Brandschutztechnische Stellungnahme

öffentlichen Auslegung des Bebauungsplanes „Südlich der
Zementstraße – 1.Änderung“

Objekt: BVH

Zementstraße

BRANDSCHUTZPLAN

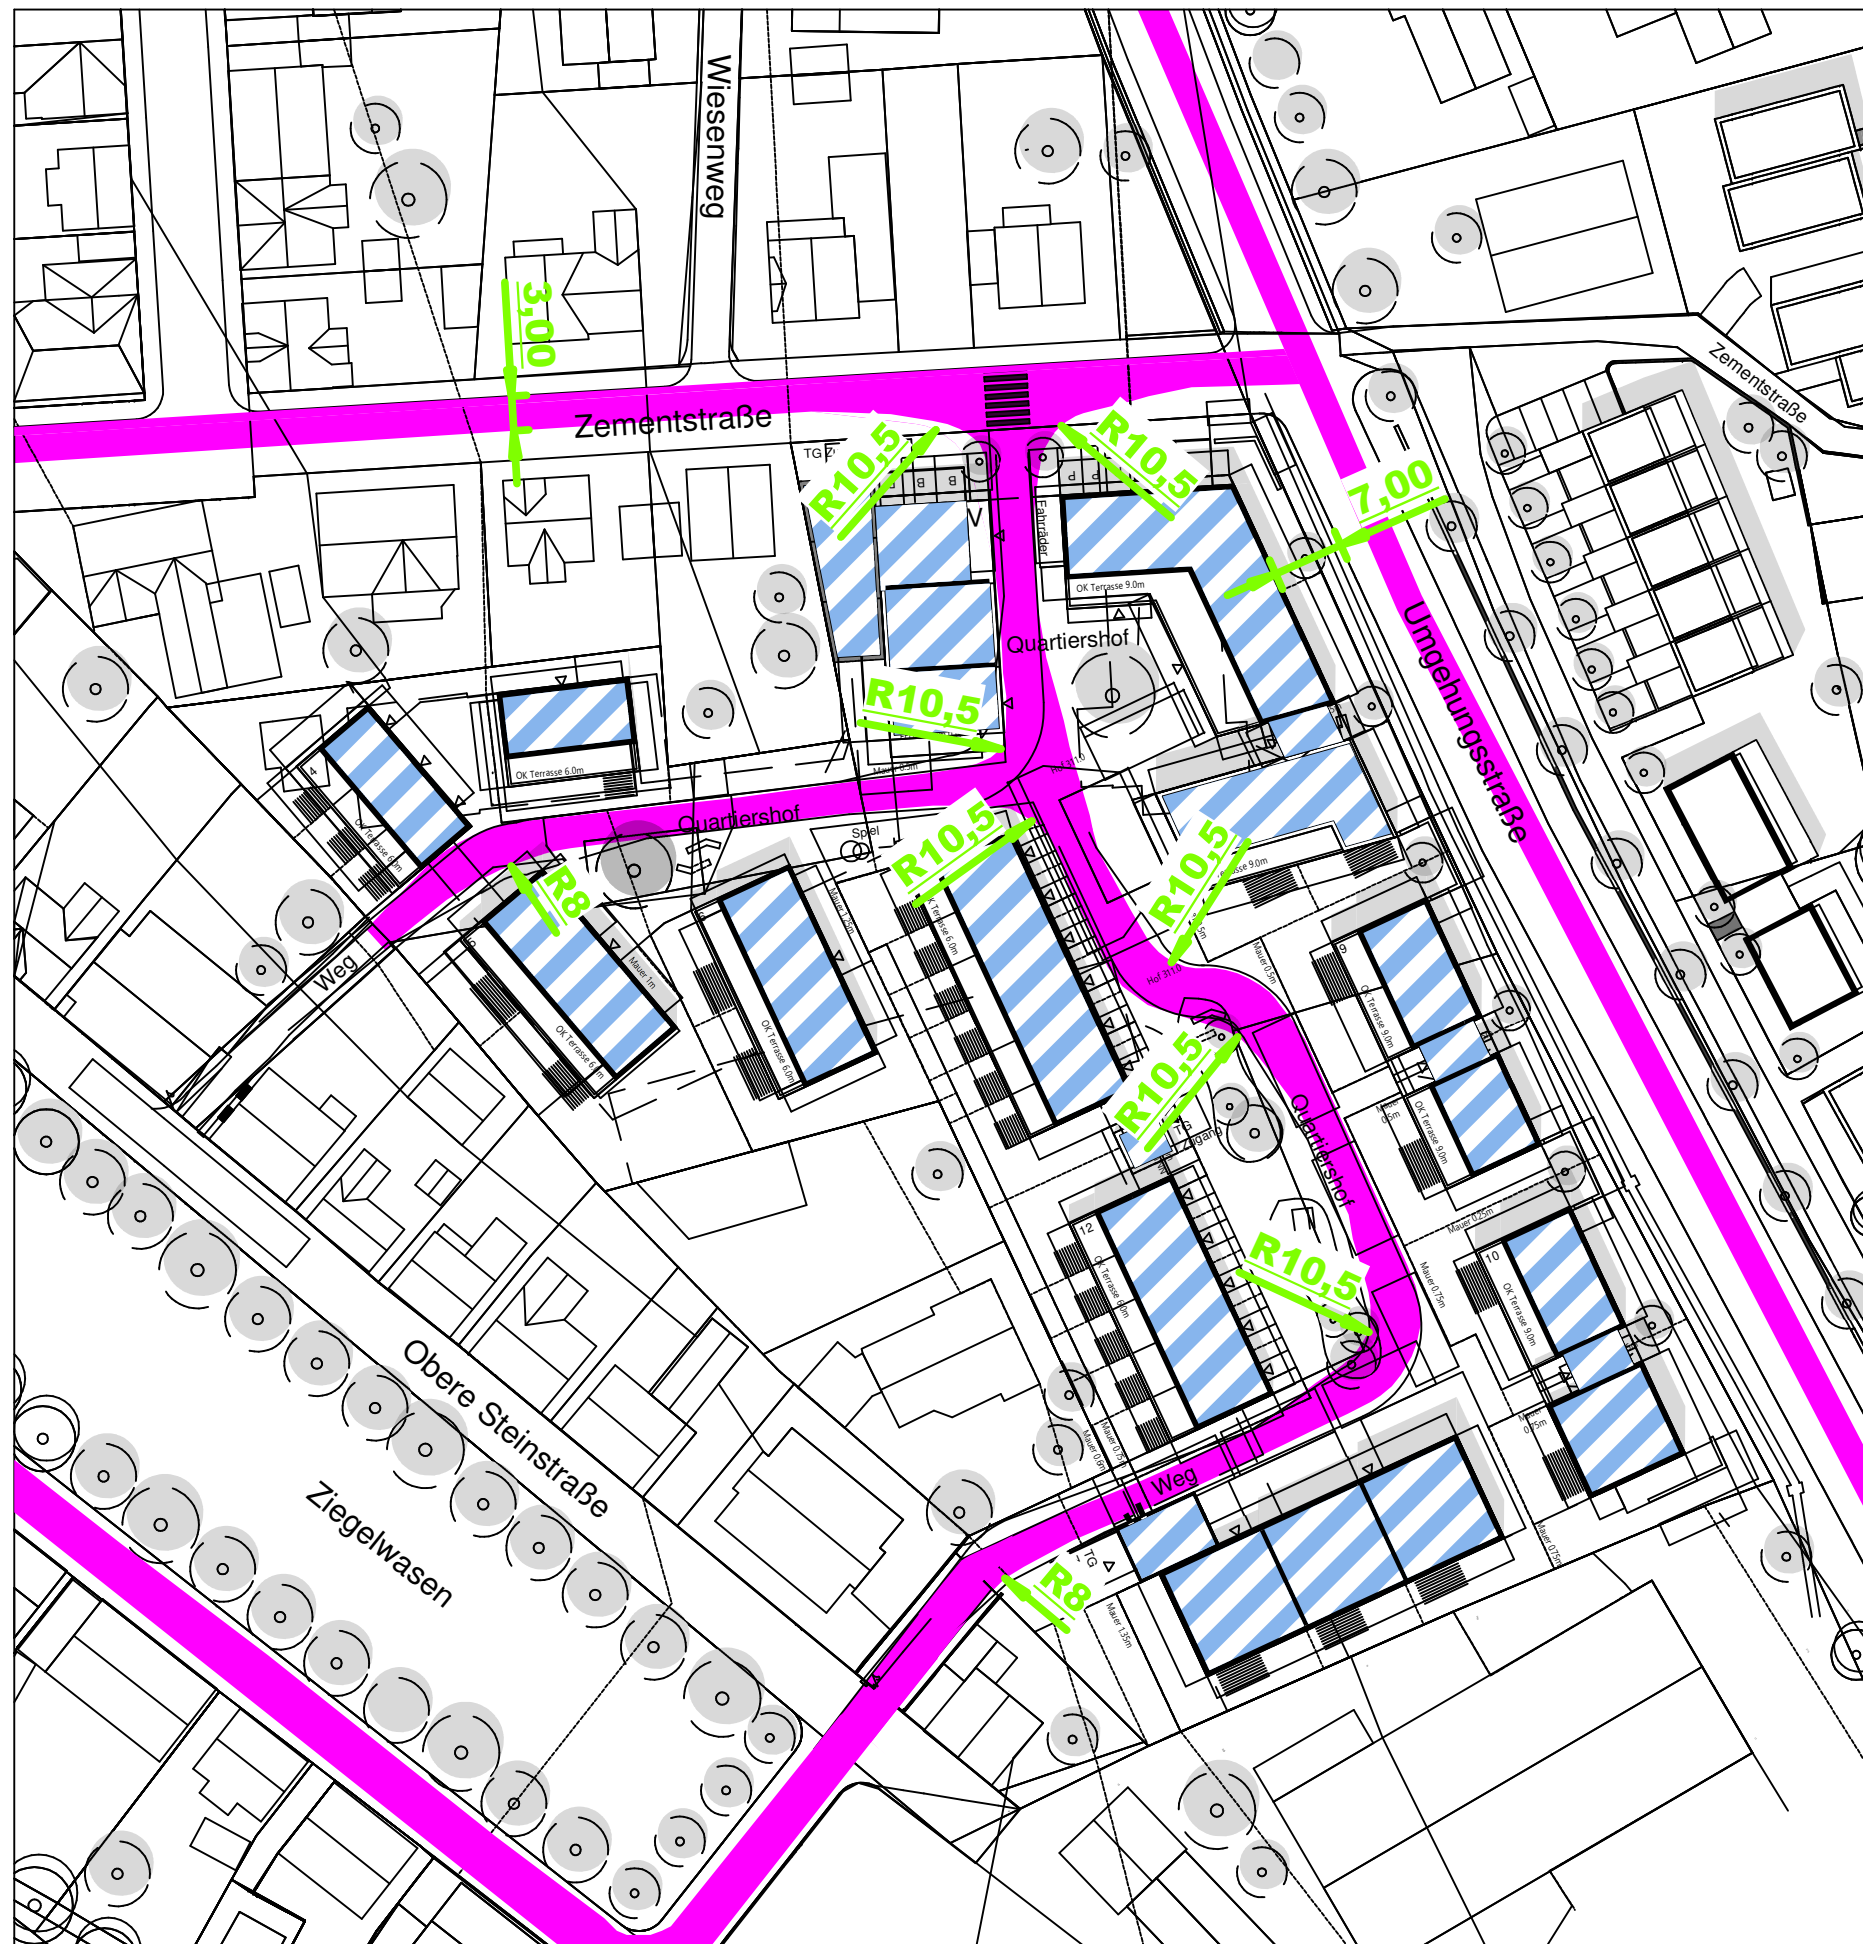
wie schon im Termin besprochen ist die Befahrbarkeit für die Feuerwehr in der Voruntersuchung positiv zu bewerten. Die genauen Aufstellflächen können aber erst nach genauer Planung der einzelnen Nutzungseinheiten bestimmt werden.

Im Anhang der vorläufige Lageplan mit den Feuerwehrezufahrten.
